SERVICE INFO – INA 0117

Brațul de tensionare 534 0325 10 – marcaje îmbunătățite

Nr. identificare piesă: 534 0325 10

Fig. 4: Stânga, vechile şuruburi M8x40 mm. Dreapta, noile şuruburi M8x30 mm.

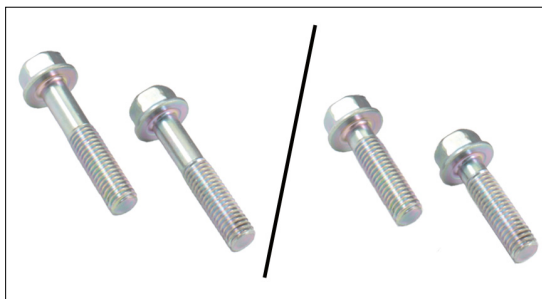
Ca urmare a modificării dimensiunilor elementelor de fixare, s-a schimbat şi lungimea şururilor de fixare. Şuruburile M8x40 mm de la vechea versiune nu mai pot fi folosite cu braţul de tensionare modificat. Ele trebuie înlocuite cu şuruburile M8x30 mm furnizate (Imaginea 4).

Este esenţial să fie folosite şuruburile furnizate, atunci când se montează braţul de tensionare modificat.

Fig. 3: Stânga, vechea versiune, cu elemente de fixare late. Dreapta, noua versiune, cu elemente de fixare înguste.

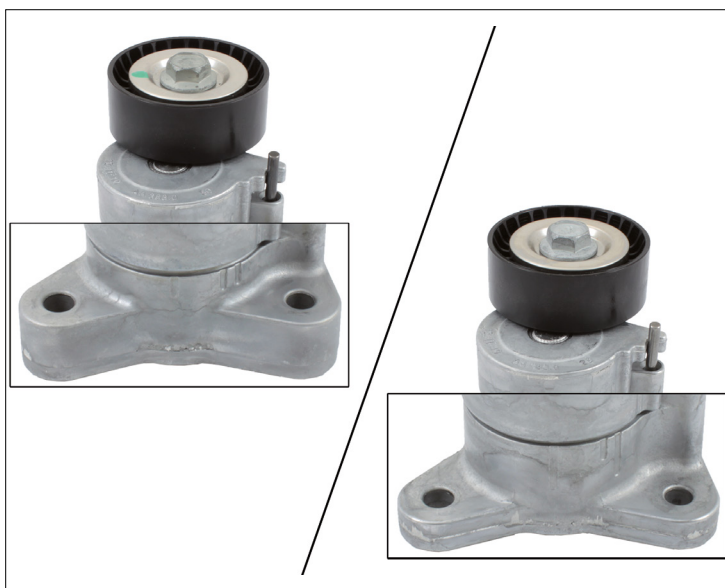
În plus, elementele de fixare pentru noua versiune sunt cu 10 mm mai înguste decât vechile elemente. La versiunea modificată, lăţimea elementelor de fixare este de 12 mm (Imaginea 3, dreapta); la vechea versiune, aceasta era de 22 mm (Imaginea 3, stânga).
